**ACLARACIÓN SEXTA QUE SE INTRODUCE A LA LICITACIÓN CON NÚMERO DE EXPEDIENTE: 2521009  
«ELABORACIÓN DE PROYECTO EJECUTIVO, DIRECCIÓN DE OBRA Y EJECUCIÓN DE LAS OBRAS DE  
INSTALACIÓN DE UN SISTEMA FOTOVOLTAICO CON BATERÍA EN EL EDIFICIO SERVICE CENTER»**

# NOTA TÉCNICA

Elaboración de Proyecto Ejecutivo, Dirección de obra y Ejecución de las obras de instalación de un sistema fotovoltaico con batería en el Edificio Service Center

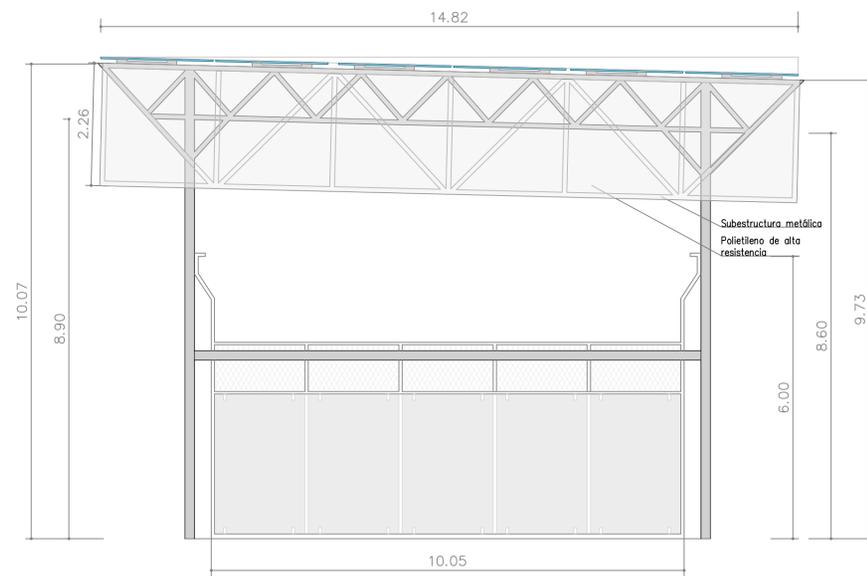
6. Hemos comprobado que el número de módulos que se indican en el PPT no coinciden exactamente con los mostrados en los planos. Les indicamos las diferencias que hemos visto:

- o Marquesinas del aparcamiento: 441 módulos en PPT y 441 módulos en planos – No se encuentra diferencia
- o Estructura en suelo (zona de acopio): 272 módulos en PPT y 276 módulos en planos – 4 módulos más en planos
- o Cubierta de las 5 pistas de pádel: 804 módulos en PPT y 763 módulos en planos – 41 módulos menos en planos

Si pudieran revisar esta cuestión e indicar cómo proceder ya que, al no poderse modificar las mediciones del archivo de unitarios a entregar, no sabemos si debemos ofertar los 660 kWp, o la potencia que realmente se muestra en planos.

Gracias por la observación. Se confirma que las cifras indicadas en el Pliego de Prescripciones Técnicas (PPT) son las válidas a efectos de medición y valoración económica. Las posibles diferencias con los planos deberán entenderse como orientativas y no vinculantes.

Por tanto, las ofertas deberán contemplar una potencia total de 660 kWp distribuidos según el desglose indicado en el PPT, siendo este el documento de referencia contractual.

**MARQUESINA DE APARCAMIENTO:**  
514 MÓDULOS - 223.59 kWp

**ESTRUCTURA DE SUELO:**  
252 MÓDULOS - 109.62 kWp

**CUBIERTA PISTAS DE PADEL:**  
753 MÓDULOS - 327.54 kWp

**TOTAL MÓDULOS = 1519**  
**TOTAL POTENCIA = 660.77 kWp**

**ALZADO FRONTAL**  
ESC: 1/100

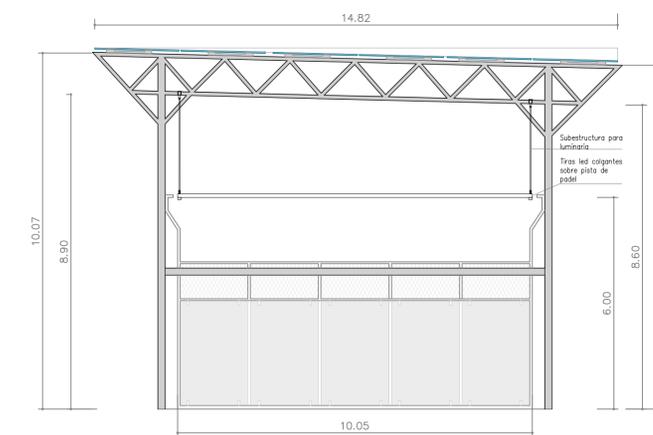
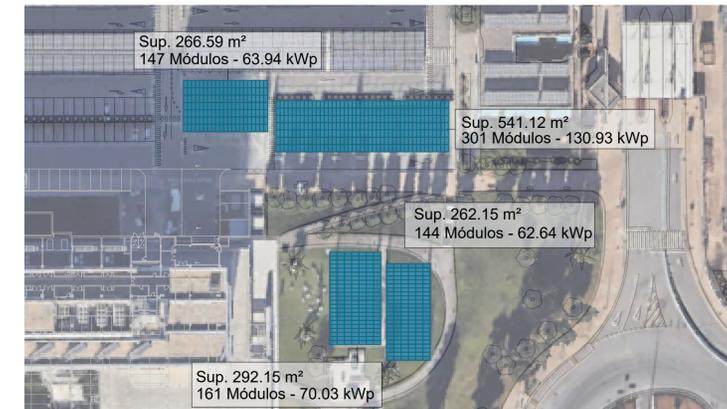
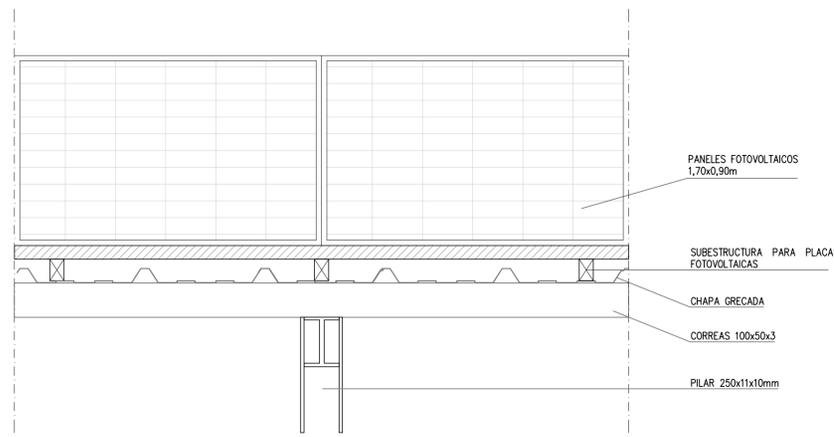
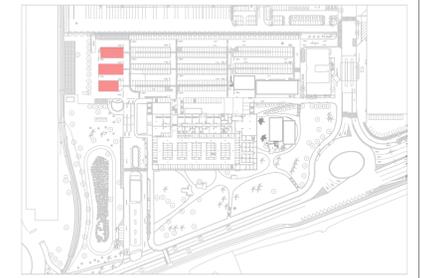
## **1. Medida complementaria en la cubrición de las pistas de pádel con cubiertas fotovoltaicas:**

Como medida adicional a las especificaciones incluidas en el Pliego de Prescripciones Técnicas para la licitación *Elaboración de Proyecto Ejecutivo, Dirección de obra y Ejecución de las obras de instalación de un sistema fotovoltaico con batería en el Edificio Service Center exp. 2521009*, se establece la obligación de incorporar un cerramiento perimetral mediante **Polietileno translúcido de alta resistencia**, sustentado sobre **subestructura metálica**, en la totalidad del perímetro de cada una de las cubiertas de las pistas de pádel del Edificio Service Center.

Este cerramiento se dispondrá **inmediatamente por debajo de la cota máxima de la cubierta**, con una altura constante de **h = 2,26 m**, de acuerdo con lo especificado y representado gráficamente en el **Plano nº 3 y 4 “Pista de Pádel – Edificio Service Center”** incluido en el Anejo de la presente Nota Técnica.

El polietileno empleado deberá reunir las siguientes características mínimas:

- Alta resistencia mecánica frente a impactos y agentes atmosféricos.
- Protección UV que garantice su durabilidad frente a la exposición solar continuada.
- Nivel de translucidez suficiente para permitir el paso de luz natural y mantener condiciones óptimas para el uso deportivo de las pistas.
- Compatibilidad estructural y estética con la cubierta fotovoltaica.

La subestructura metálica deberá:

- Garantizar la fijación segura del polietileno translúcido en todo el perímetro.
- Ser resistente a la corrosión y cumplir con la normativa estructural vigente.
- Integrarse de forma armónica con los elementos de la cubierta fotovoltaica, sin comprometer su funcionalidad ni el mantenimiento del sistema.
